Dodatek č. 1

Smluvní strany tímto prohlašují, že dne 25. 01. 2021 uzavřely smlouvu o dílo, jejímž předmětem je provedení stavebních prací na veřejné zakázce s názvem: „**III/0032, III/0037 Průhonice-Dobřejšovice**“ (dále jen „**Smlouva o dílo**“). Na základě dohody smluvních stran a ve vazbě na čl. 14 Závěrečná ustanovení odst. 14.14. Smlouvy o dílo, uzavírají smluvní strany tento dodatek č. 1 ke Smlouvě o dílo (dále jen „**Dodatek č. 1**“).

Krycí list ZBV

Změnový list

VZOROVÝ PŘÍČNÝ ŘEZ – ULICE KAŠTANOVÁ, DOBŘEJOVICE

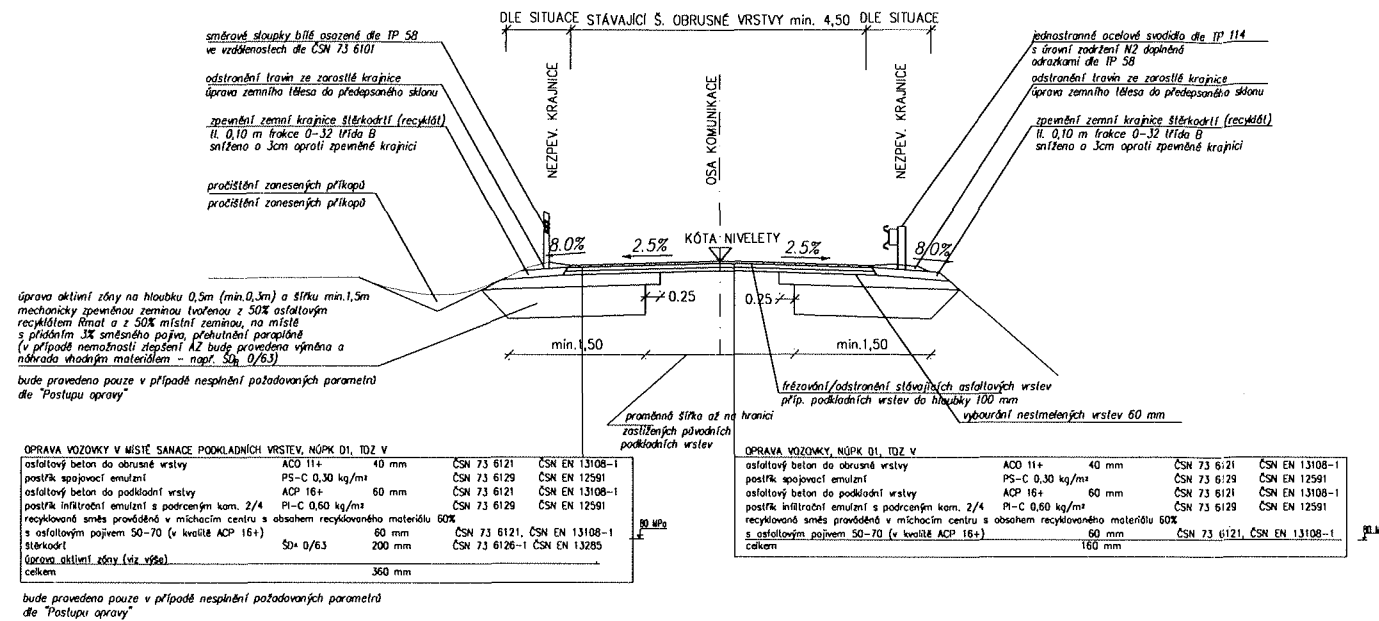
7. Soupis prací SO po všech změnách	2 počet listů		
Iniciátor Změny: Zhotovitel			
Popis a zdůvodnění Změny:			
<p>Původní projektová dokumentace stavby uvažovala na silnici III/0032 (úsek Dobřejšovice) recyklaci za studena a nové asfaltové souvrství. Během projednávání DIO před samotnou výstavbou, došlo ke zjištění, že navrhovanou technologii nelze použít, jelikož by bylo nutné uzavřít obě opravované komunikace v jeden čas a po celou dobu výstavby. Tento návrh DIO nelze ale provést, jelikož silnice III/0032 je jediná přístupová komunikace pro rezidenty, IZS, pro komunální svoz odpadu apod. do ulice Ibišková a dalších navazujících ulic. Uzavřením této komunikace na požadovanou dobu by byl znemožněn přístup k pozemkům výše zmíněných, ale i dopravcům a stavebním firmám, které v obytné části provádějí výstavbu nových RD. Dále by bylo znemožněno zásobování potravinářského podniku ALIMPEX-MASO s.r.o. Proto byla nezbytná změna skladeb konstrukcí vozovky, z důvodu urychlení výstavby a zjednodušení technologie realizace konstrukčních vrstev (viz RDS). Asfaltová podkladní vrstva bude vyrobena z 60 % obsahem R-materiálu v kvalitě ACP 16 +. Tato navržená technologie zkrátí dobu výstavby a s využitím nového návrhu DIO (využití místních komunikací obce Dobřejšovice a Jesenice) zajistí provádění prací tak, aby byl zajištěn přístup ke všem potřebným pozemkům, které by stavba a uzavření komunikace postihlo. Dále na základě požadavku Policie ČR na silnici III/0032, je nezbytné doplnit vodorovné dopravní značení V4 (šíře 12,5 cm) po obou stranách vozovky.</p> <p>Jedná se o Změnu nepodstatnou, která je podle § 5, odst.1 písm.d), resp.podle § 11 Směrnice R-Sm-36 Krajské správy a údržby silnic Středočeského kraje (účinnost od 29. 05. 2017) upřesňující provádění změn závazků dle zákona č. 134/2016 Sb. o zadávání veřejných zakázek zařazena do skupiny 4 jako změna nezbytná k dokončení. Zároveň se jedná o práce, které nemění celkovou povahu veřejné zakázky.</p> <p>Z hlediska Zákona o zadávání veřejných zakázek č. 134/2016 Sb. tato Změna nepředstavuje vznik podstatné změny závazku a dle § 222, odst. 5) se jedná o změnu nezbytnou u níž není změna v osobě dodavatele možná z ekonomických anebo technických důvodů, kdy změna v osobě dodavatele by způsobila zadavateli značné obtíže (narušení postupů výstavby, nedodržení technických a technologických postupů, nebo rozdělení odpovědnosti za vady) nebo výrazné zvýšení nákladů a hodnota těchto dodatečných stavebních prací nepřekračuje 50 % původní hodnoty závazku.</p>

V dokumentu [2] je uveden inovovaný návrh skladeb konstrukcí vozovek silnic III/0032 a III/0037. Změna skladeb konstrukcí vozovek je vyvolána z důvodu urychlení výstavby a zjednodušení technologie realizace konstrukčních vrstev. Asfaltová podkladní vrstva bude vyrobena z 60 % obsahem R-materiálu v kvalitě ACP 16 +.

Při opravě vozovky **silnice III/0032** (km 0,319 – 1,769 44) je navrženo frézování stávajícího asfaltového souvrství, vyspravení podkladu, sanace aktivní zóny (š. min. 1,5m) a nové asfaltové souvrství:

celkem nová konstrukce**360 mm**

III/0037 km 1,630 – 1,715

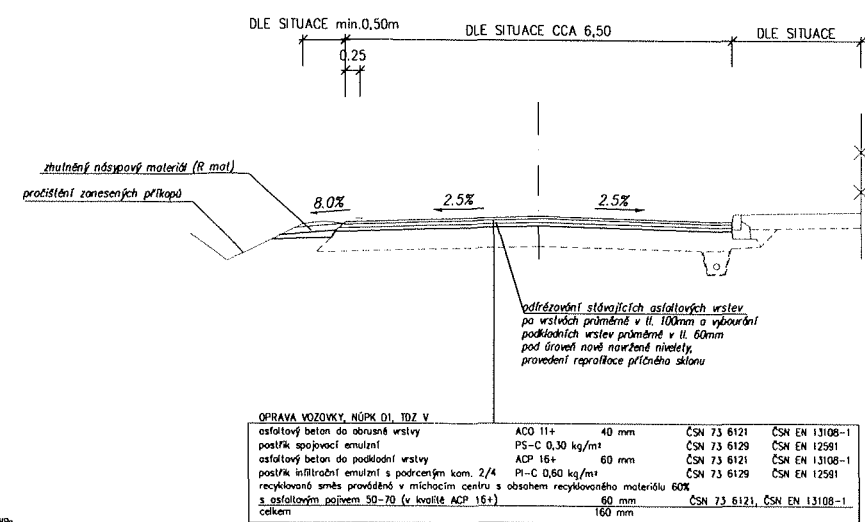
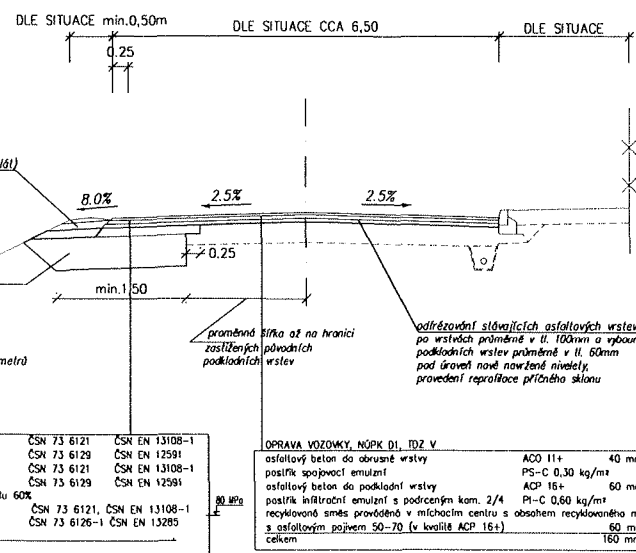
Při opravě **silnice III/0037** v km 1,630 - 1,715 je navržena sanace levého kraje vozovky v následujícím konstrukčním uspořádání: frézování stávajícího asfaltového souvrství, úprava aktivní zóny vlevo, vyspravení podkladní vrstvy a nové asfaltové souvrství (NÚPK D1, TDZ V):

Asfaltový beton do podkladní vrstvy	ACP 16+	60 mm	ČSN 73 6121, ČSN EN 13108-1
Postřik infiltrační emulzní s kam 2/4	PI-C 0,80 kg/m ²		ČSN 73 6129, ČSN EN 12591
Recyklovaná směs prováděná v míchacím centru s obsahem recyklovaného materiálu 60% s asfaltovým pojivem 50-70 (v kvalitě ACP 16+)		60 mm	ČSN 73 6121, ČSN EN 13108-1
Štěrkodrt'	ŠDA 0/63	200 mm	ČSN 73 6126-1, ČSN EN 13285
Přehutnění pláňe			
Aktivní zóna MZ 50% asfaltový recyklát a 50% místní zemina s přidáním 3% vápnění 500mm			
Přehutnění parapláňe			
Vybourání asfaltových a nestmelených vrstev		360 mm	
celkem nová konstrukce		360 mm
